## 改善箇所説明図

### 基準不適合発生箇所

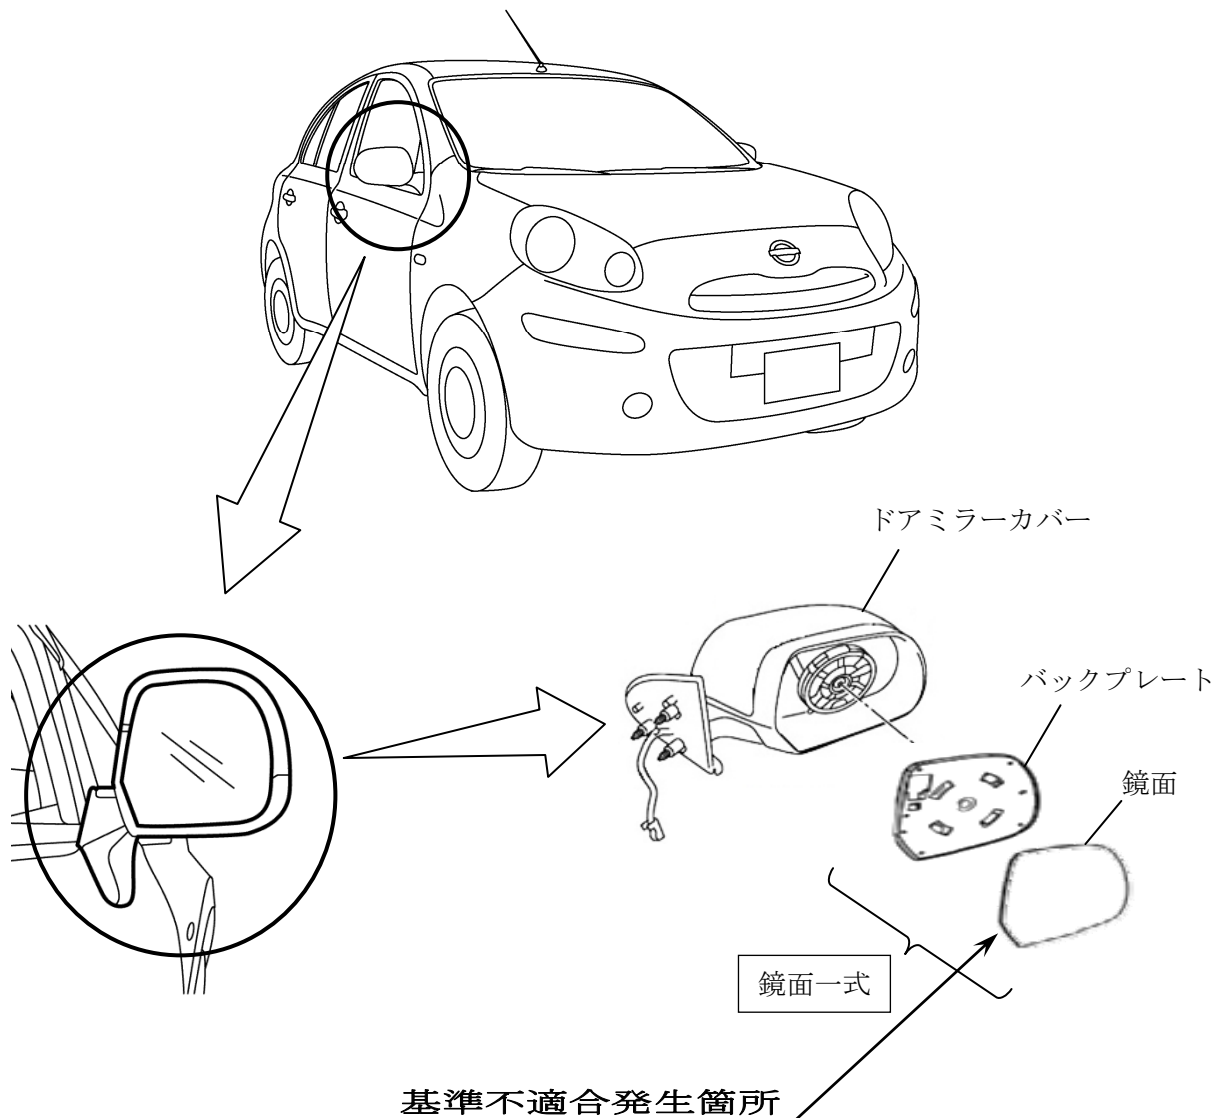
ドアミラーにおいて、鏡面部の接着力が不足しているため、使用過程における紫外線の影響等により、接着力が低下して接着面が剥離するものがある。そのため、そのままの状態で使用を続けると、最悪の場合、鏡面部が脱落して、後方の交通状況等が確認できなくなるおそれがある。

全車両、当該ドアミラーの鏡面一式を対策品と交換する。

識別：銀色のシールをモデルナンバープレートの右横に貼り付ける。
